# Rapport de contrôle d'installations électriques à basse et à très basse tension

08/04/2025 (15:15 - 15:57) Rue de Piéton 68 - 6183 Courcelles AGENT VISITEUR Antoine Souply-Pierard

TYPE DE CONTRÔLE Visite de contrôle vente ancienne installation (8.4.2.)

RÉF. 73/2025/99524/D01:1

Croquis de position élémentaire et descriptif sommaire des tableaux

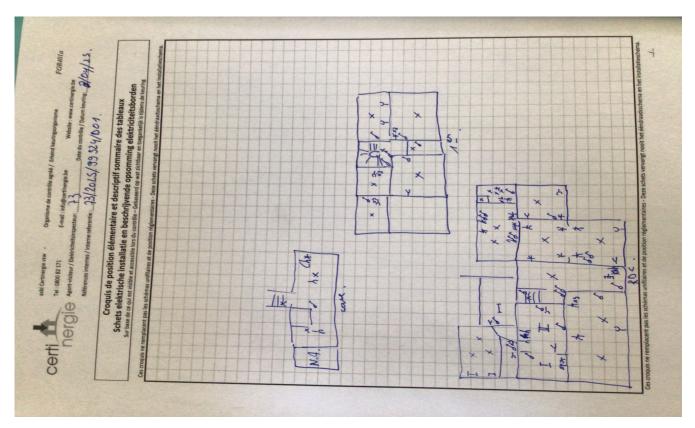
sur base de ce qui est visible et accessible lors du contrôle Note : ces croquis ne remplacent pas les schémas unifilaires et de position réglementaires
